AVIS DE L'ADEMUB SUR L'ÉTUDE D'IMPACT DU PROJET D'AMÉNAGEMENT DE LA BASE 217.

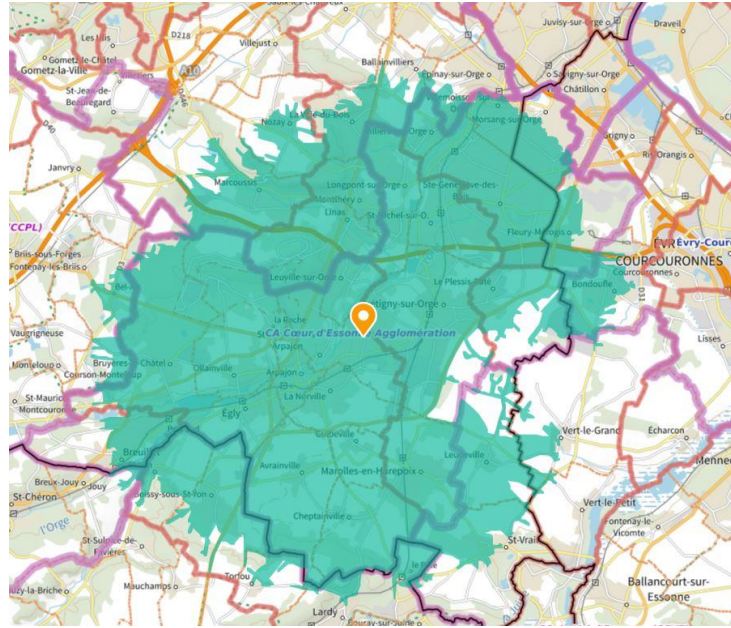
Page 297, un nouveau rondpoint ou carrefour apparaît sur le plan à l'extrémité nord des Charcoix (petit carré rouge). Les études de Charcoix n'en ont pas tenu compte ni pour le bruit, ni pour la pollution, ni pour les trafics sur le RD 117.

emprise du backlot actuelle - T0

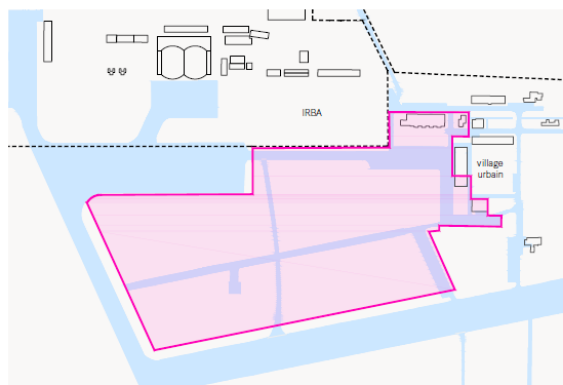
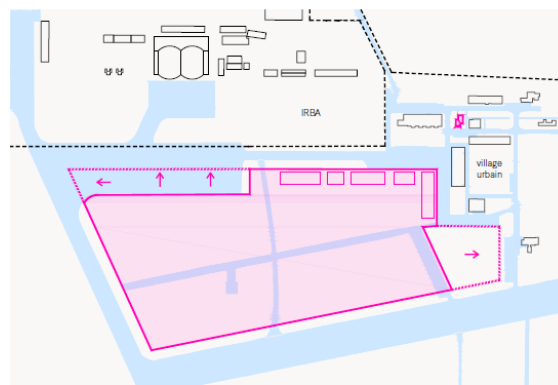
Le même document (page 66) indique un changement nécessaire de l'emprise TSF Backlot pour garantir les continuités environnementales et les liaisons routières.

L'emprise du backlot doit pouvoir, à terme, favoriser la mise en place de l'axe vertueux décrit ci-avant. La nécessité d'un scénario en T1 (+3ans) est donc un impératif pour garantir la continuité et la qualité de cet axe.

Tracé proposé (4,5 km)

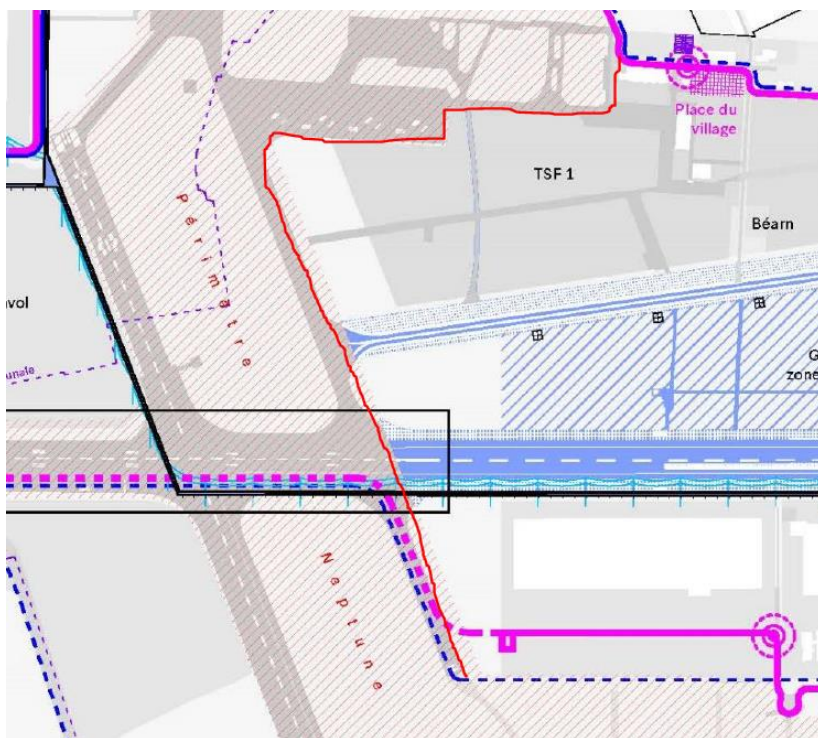
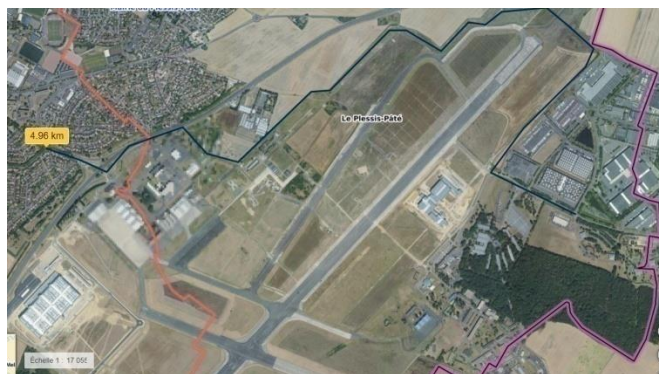
Ceci permet de passer un couloir de bus/voitures propres (comme déjà prévu le long de l'IRBA, mais étendu à l'utilisation des bus en remplacement du téléphérique) et une voie verte depuis l'actuelle entrée TSF Backlot 217 entre IRBA et TSF Backlot 217 le long de la zone Neptune jusqu'au tracé planifié du téléphérique et la passerelle qui peut être prolongée jusqu'à la zone de la Tremblaie (trait rouge ci-dessous). Afin de minimiser l'imperméabilisation supplémentaire, il sera peut-être possible de demander en tant que compromis à l'Armée de déplacer la clôture de quelques mètres et d'utiliser les pistes existantes (bleu : clôture existante, violet : proposition).

Le tracé proposé a les avantages suivants :

- la traverse peut être construite à partir de 2021, sans attendre l'accord des militaires sur une passerelle de la zone Neptune ;
- elle permet une grande flexibilité de choix où le passage de la zone Neptune pourra avoir lieu ;

- elle permet une deuxième liaison est-ouest à l'intérieur de La Base et assure de ce fait une liaison de bus efficace et ponctuelle même en cas de travaux sur une partie de La Base (enfouissement des réseaux sur les parties Carré nord ou similaire) ;

- elle emprunte pour sa majeure partie des sections déjà bétonnées et ne cause donc pas d'imperméabilisation supplémentaire comme le ferait le tracé CDEA ;

- elle est plus courte que le tracé proposé par CDEA pour tous ceux qui travaillent à la zone de la Tremblaie, donc rend les circulations douces et bus plus attractives que la voiture individuelle, car non assujettie aux bouchons (valable à moindre mesure aussi pour le tracé CDEA) ;

- elle propose une piste de bus dédié presque exactement sur le tracé prévu pour l'hypothétique téléphérique ;
- elle respecte le plan initialement prévu pour TSF Backlot 217 et ne constitue pas de contrainte supplémentaire.
